大洗研究所廃棄物管理事業変更許可申請の概要

令和4年5月26日

国立研究開発法人日本原子力研究開発機構

【廃棄物管理事業変更許可書】

②有機廃液一時格納庫の使用の停止、 β ・ γ 固体処理棟Ⅲの有機溶媒貯槽を液体廃棄物の受入れ施設にする変更(1/2)

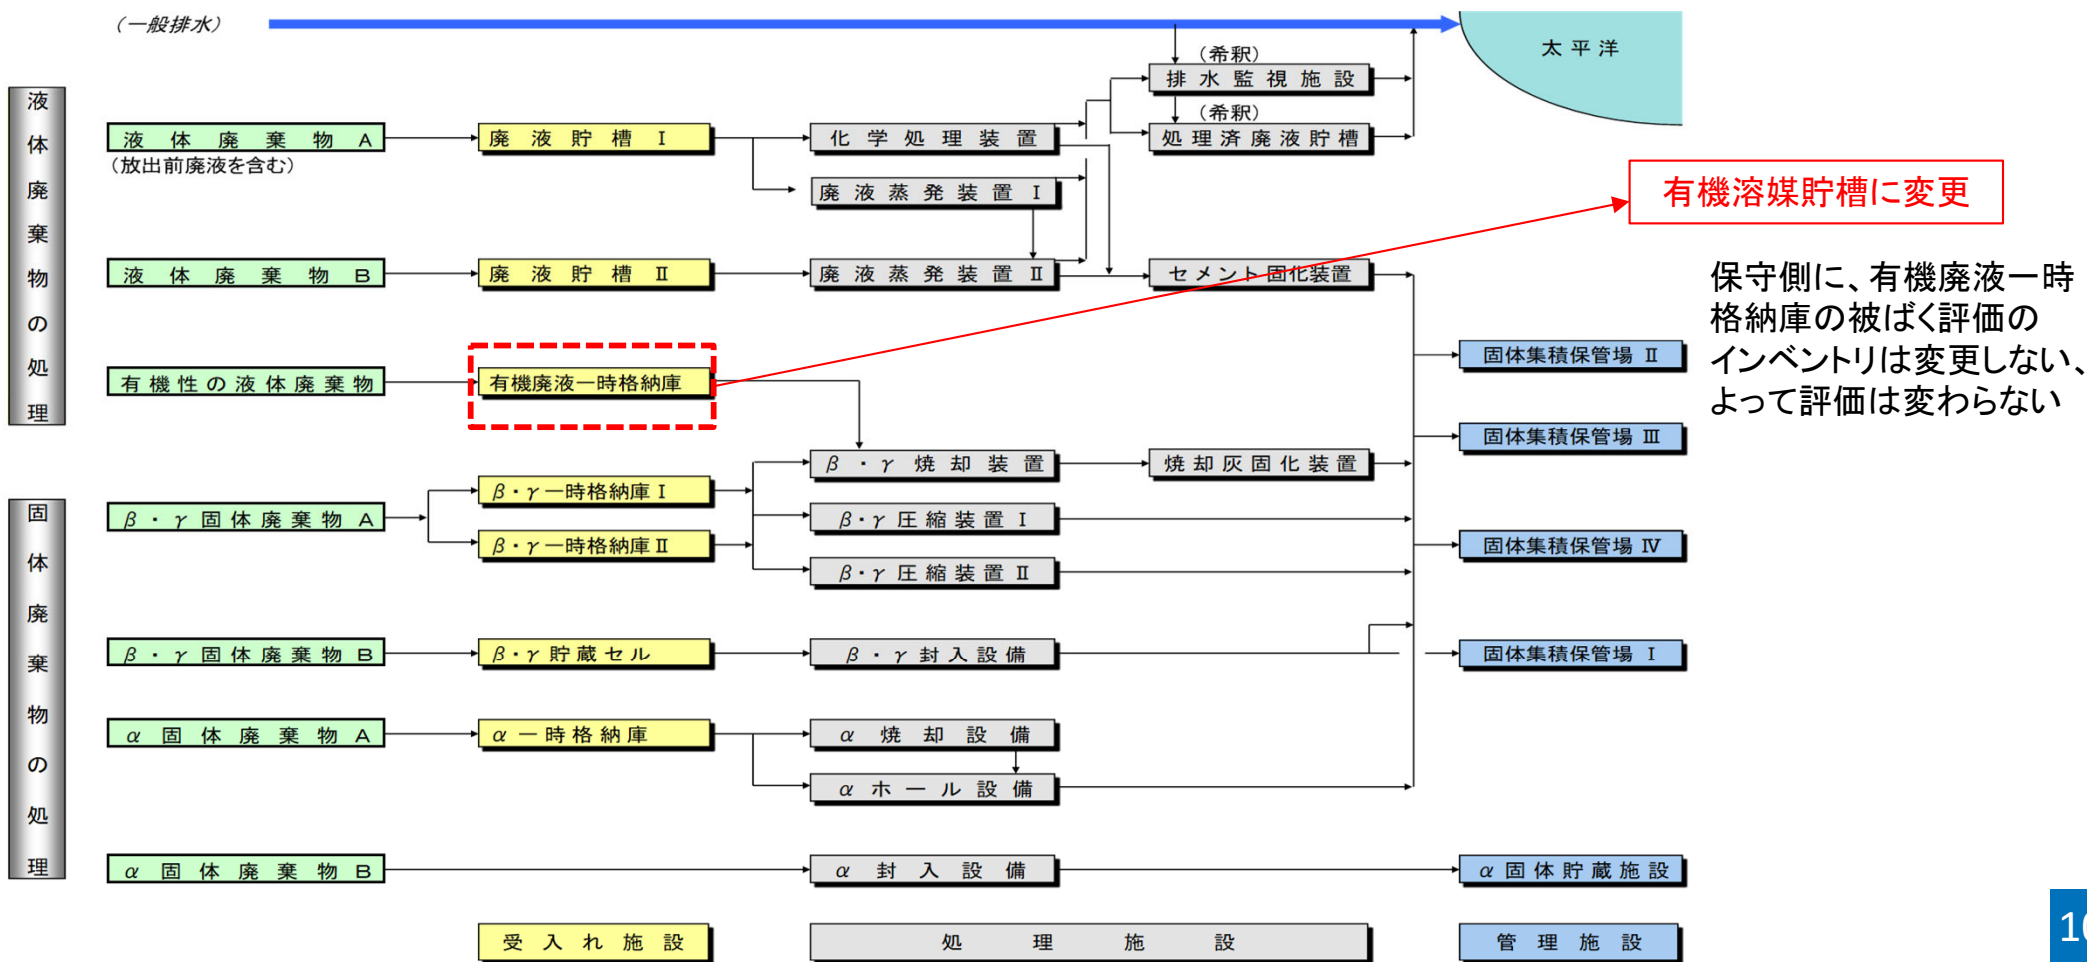
有機性の液体廃棄物(有機廃液)は、有機廃液一時格納庫にて受入れ及び一時保管した後、 β ・ γ 固体処理棟Ⅲの有機溶媒貯槽に移送し、 β ・ γ 焼却装置にて焼却処理する

有機性の液体廃棄物(有機廃液)は、直接 β ・ γ 固体処理棟Ⅲの有機溶媒貯槽で受入れ、 β ・ γ 焼却装置にて焼却処理する

β ・ γ 焼却装置の一部である有機溶媒貯槽を液体廃棄物の受入れ施設とし、有機廃液一時格納庫の使用を停止する

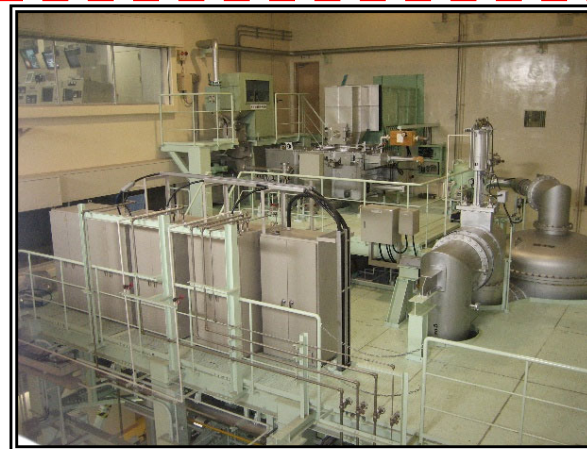
③有機廃液を β ・ γ 固体処理棟Ⅲ(有機溶媒貯槽;96L)へ入れる

③ 化学処理装置等の使用の停止(1/3)

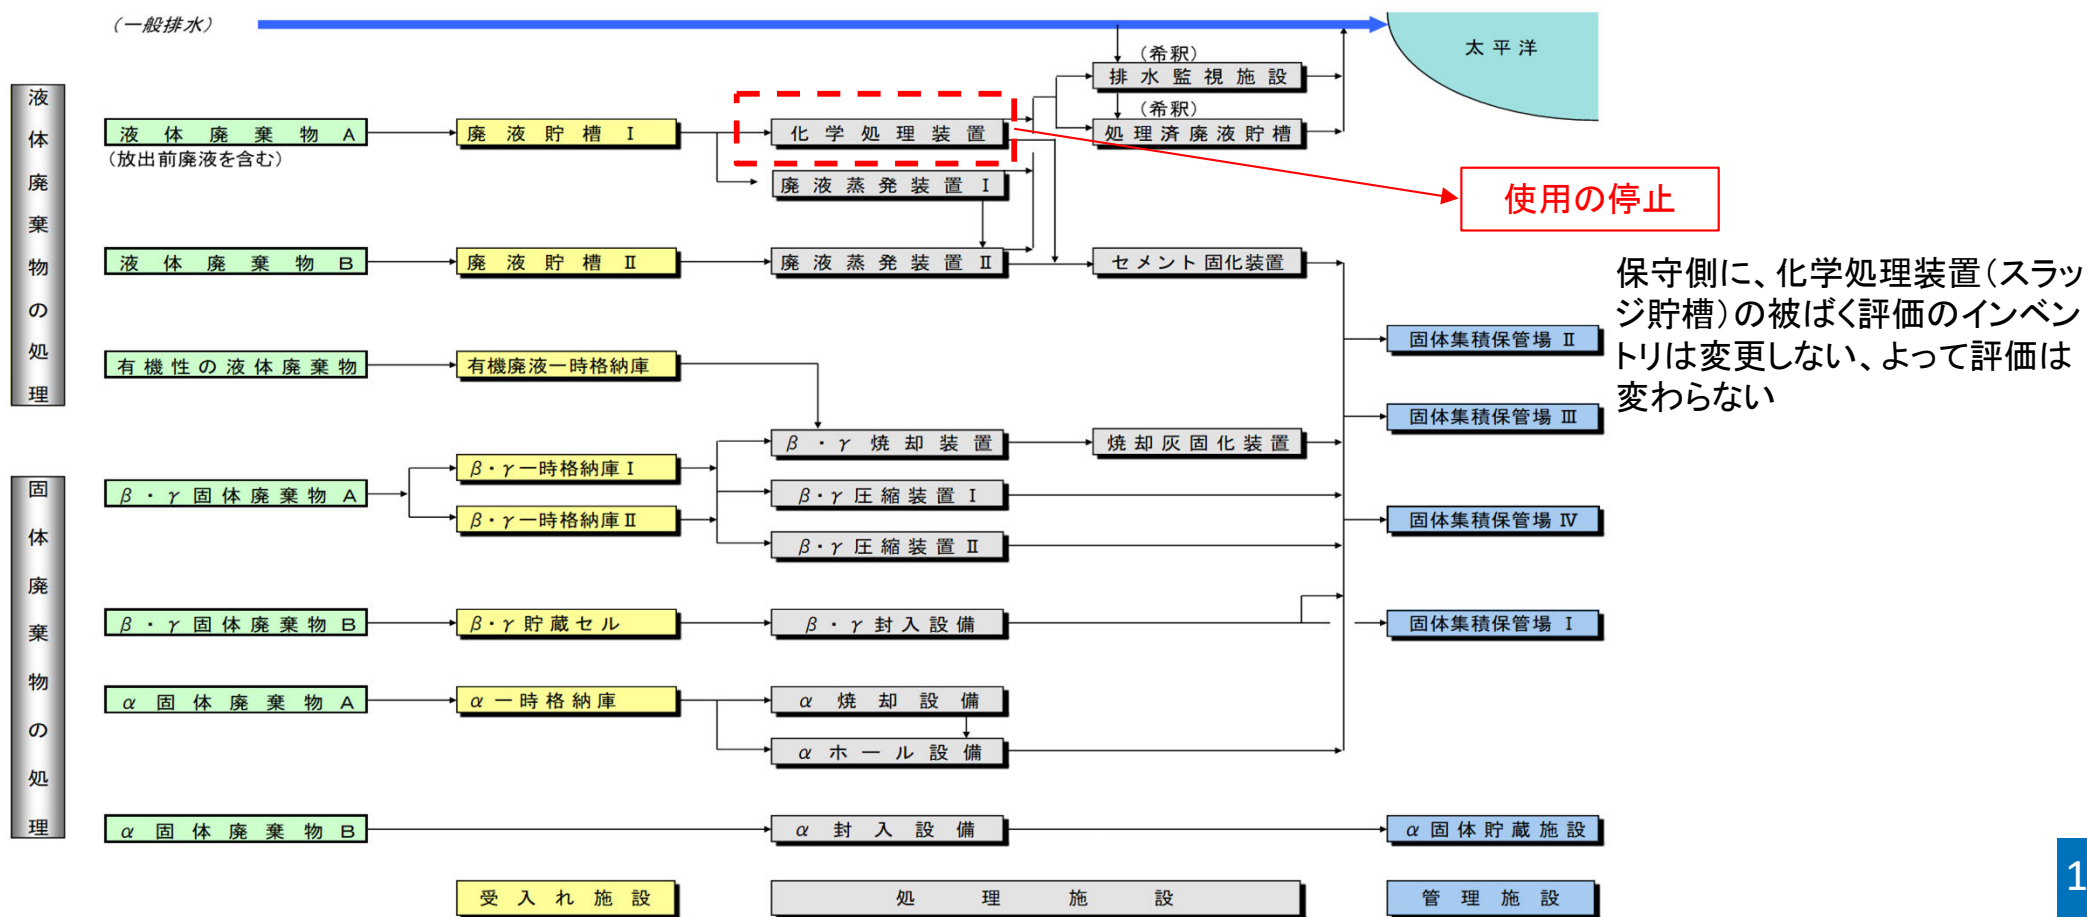
廃液処理棟の化学処理装置は、液体廃棄物Aのうち、物理的・化学的性質が安定した、主に材料試験炉(JMTR)から発生する一次冷却水を処理するための装置である。

材料試験炉(JMTR)の廃止措置計画認可(令和3年3月17日)により一次冷却水の発生量が減り、液体廃棄物は廃液蒸発装置 I での処理も可能であることから、化学処理装置の使用を停止する。

今後発生する材料試験炉(JMTR)からの一次冷却水は、廃液蒸発装置 I を使用して処理

③ 化学処理装置等の使用の停止(2/3)

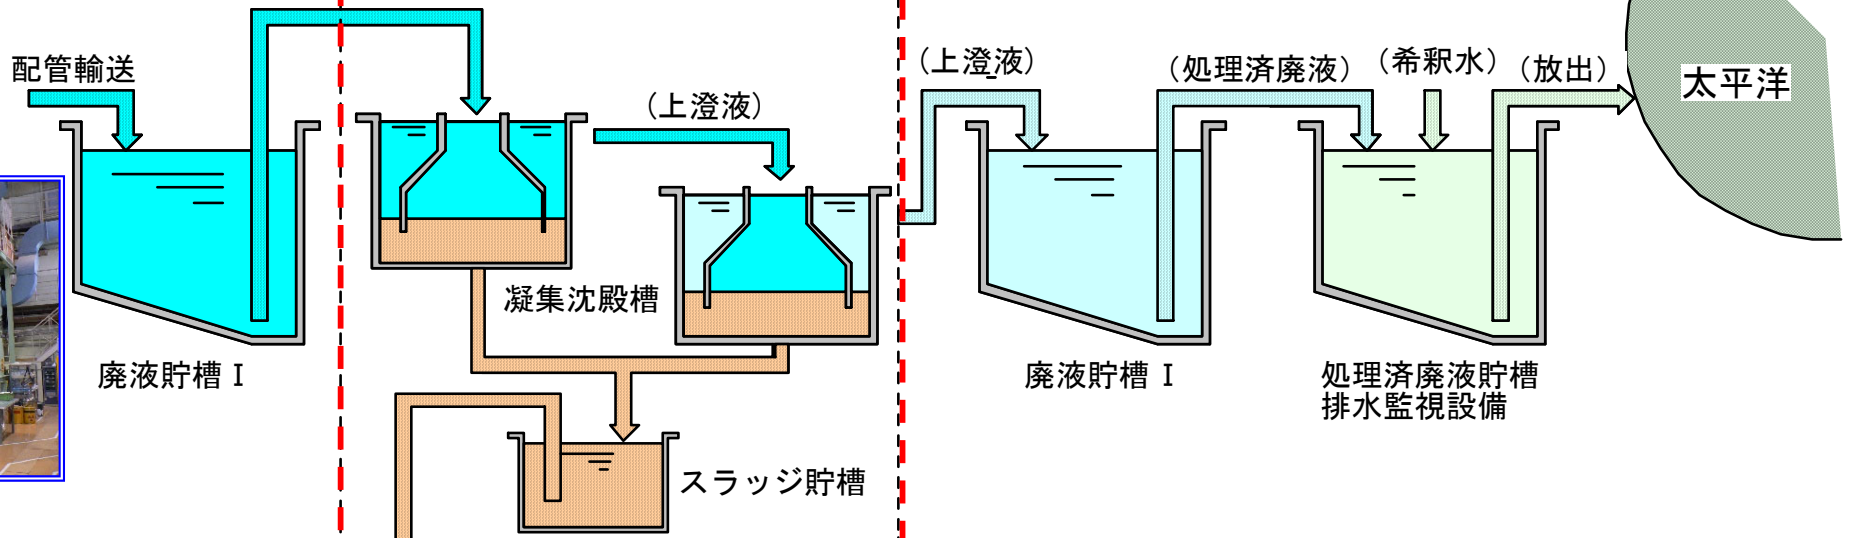
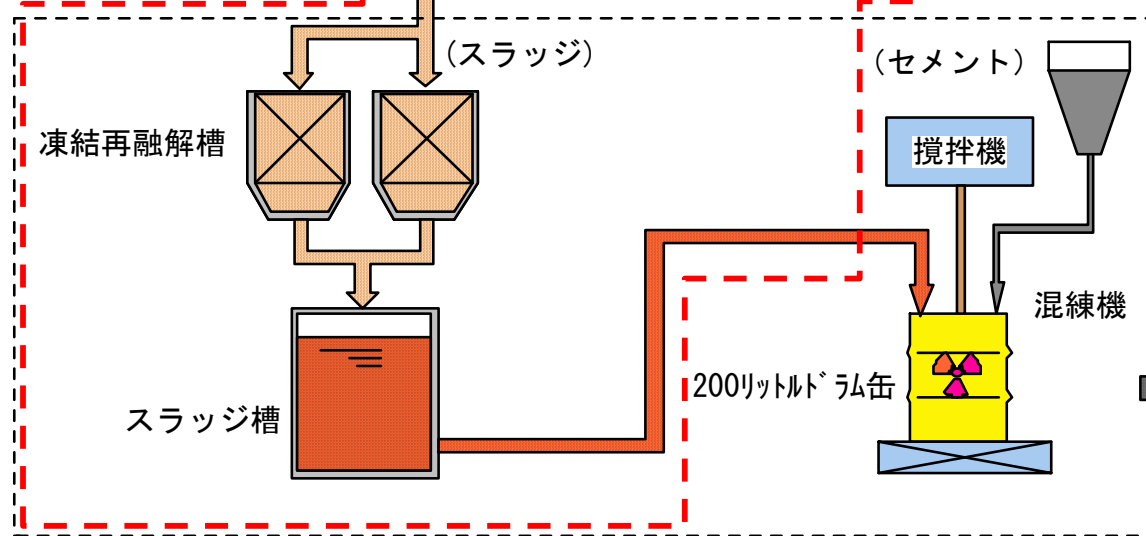
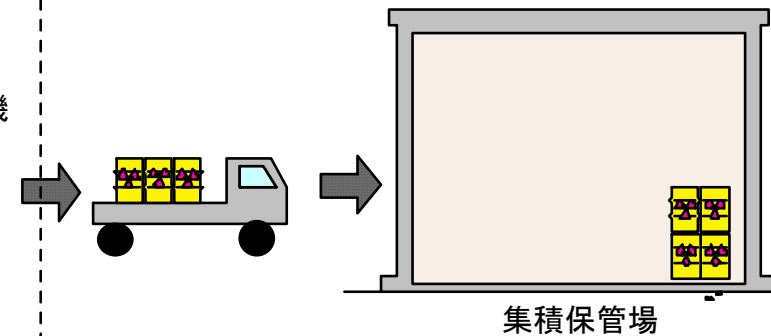
使用を停止する範囲(廃液蒸発装置 I のプロセス(次紙)は残る)

保守側に、化学処理装置(スラッジ貯槽)の被ばく評価のインベントリは変更せず、評価は変わらない

③ 化学処理装置等の使用の停止(2/3)

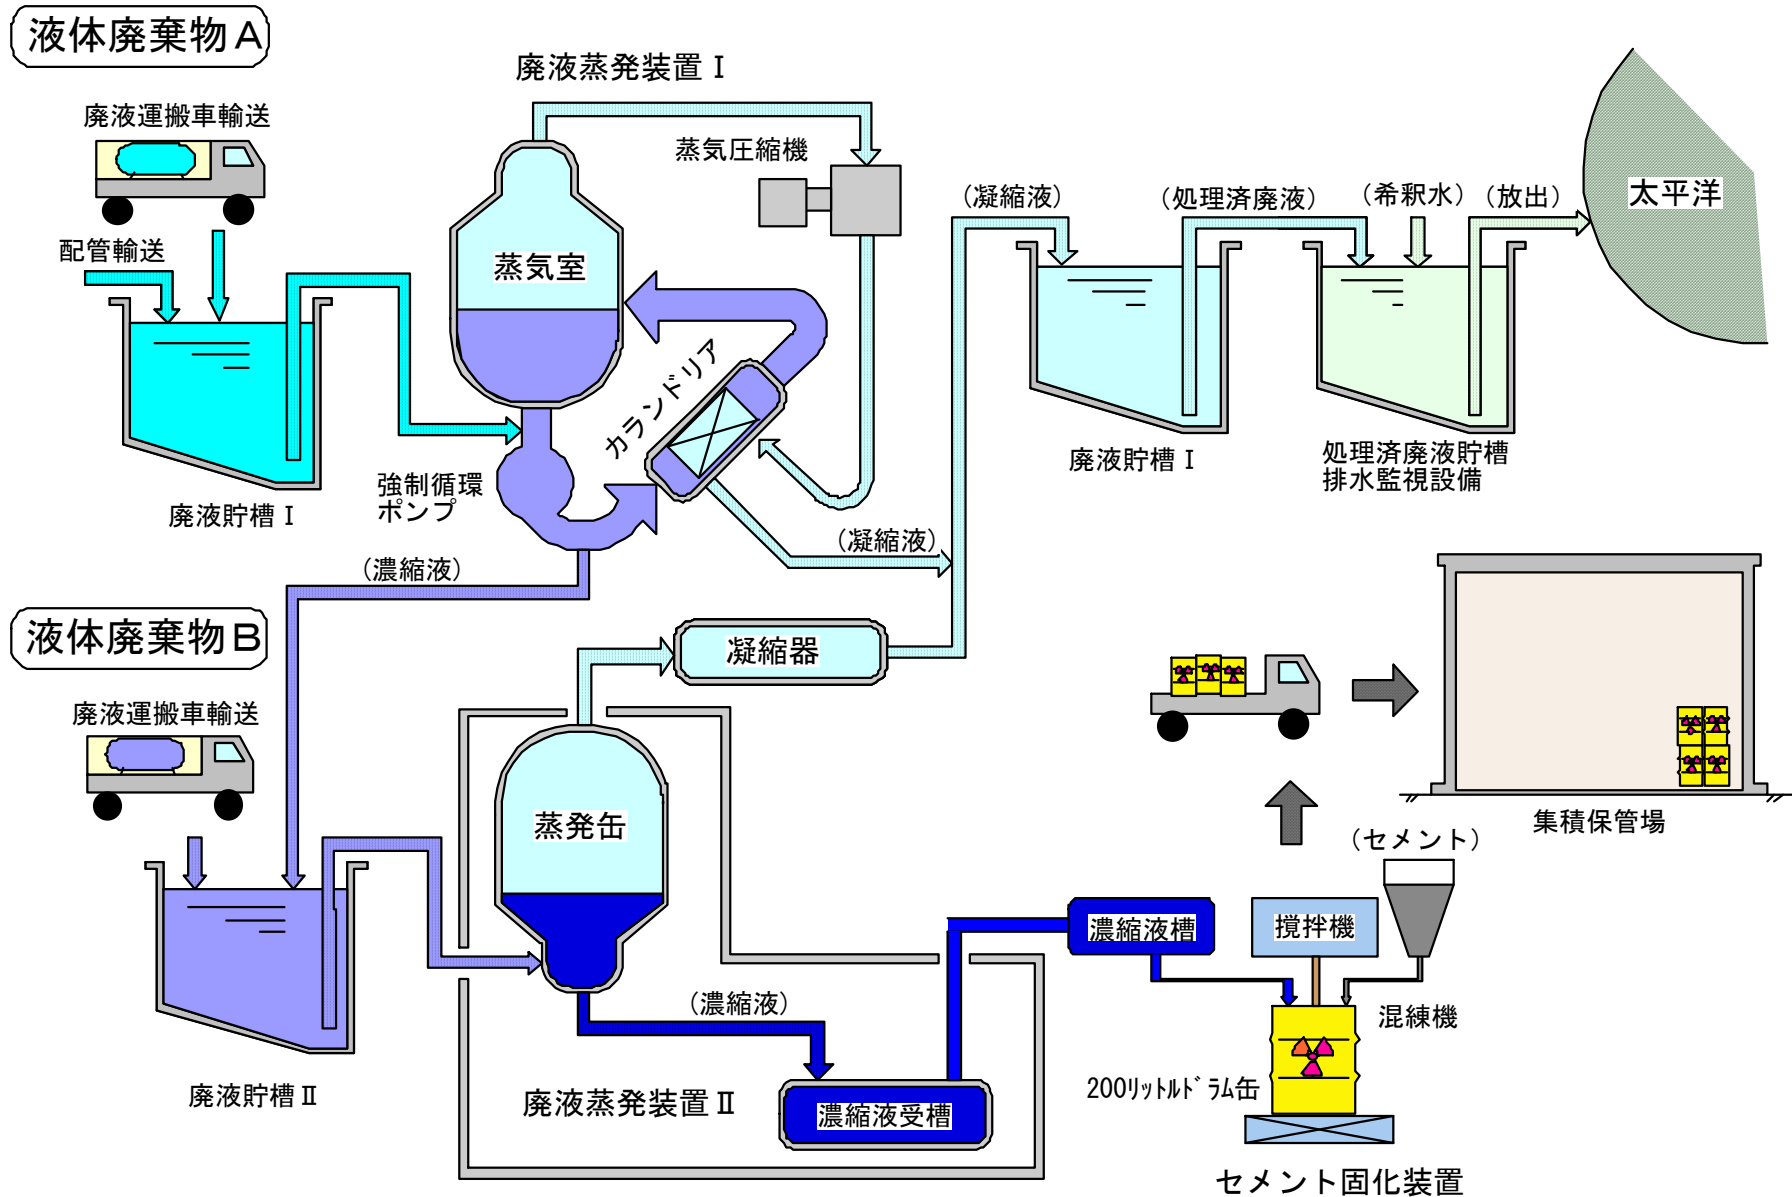
液体廃棄物Aは、廃液蒸発装置 I にて処理する

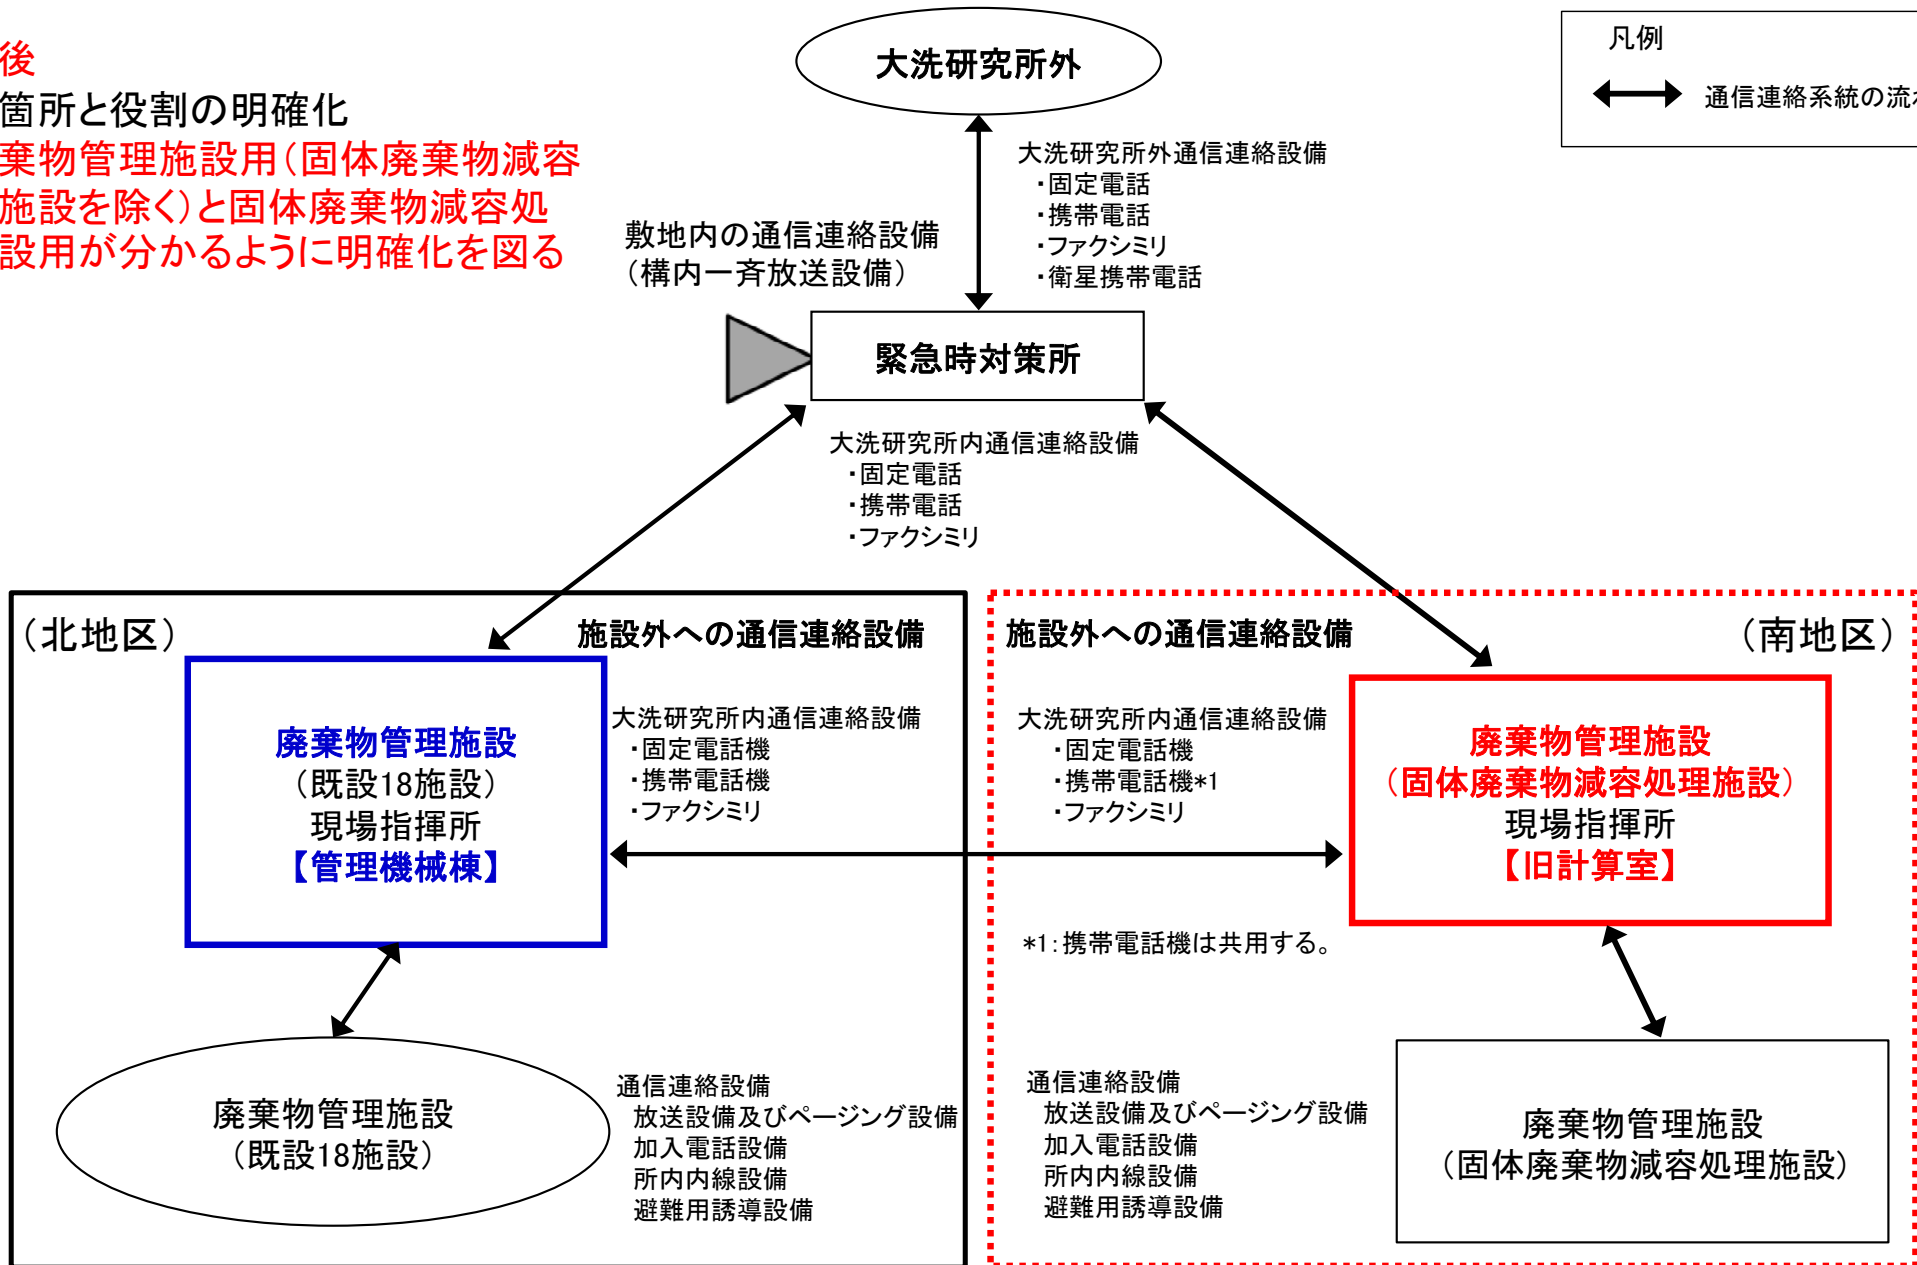
本設備は、**廃棄物管理施設用(固体廃棄物減容処理施設を除く)**及び**固体廃棄物減容処理施設用の施設外への通信連絡設備**を備えた設計とする。

(1) 廃棄物管理事故・トラブルが発生した際に、事業所外へ迅速な通信連絡ができるようにするために、**廃棄物管理施設用(固体廃棄物減容処理施設を除く)**と**固体廃棄物減容処理施設用の施設外への通信連絡設備**を設けることを明記する。

廃棄物管理施設(固体廃棄物減容処理施設を除く)は敷地北部、**固体廃棄物減容処理施設**は敷地東部に設置するため、距離が離れており、事故・トラブルが発生した際の現場確認や人員動向を踏まえて迅速な情報の受発信を実施できるようにする。

変更後
設置箇所と役割の明確化
 ⇒ 廃棄物管理施設用(固体廃棄物減容処理施設を除く)と固体廃棄物減容処理施設用が分かるように明確化を図る
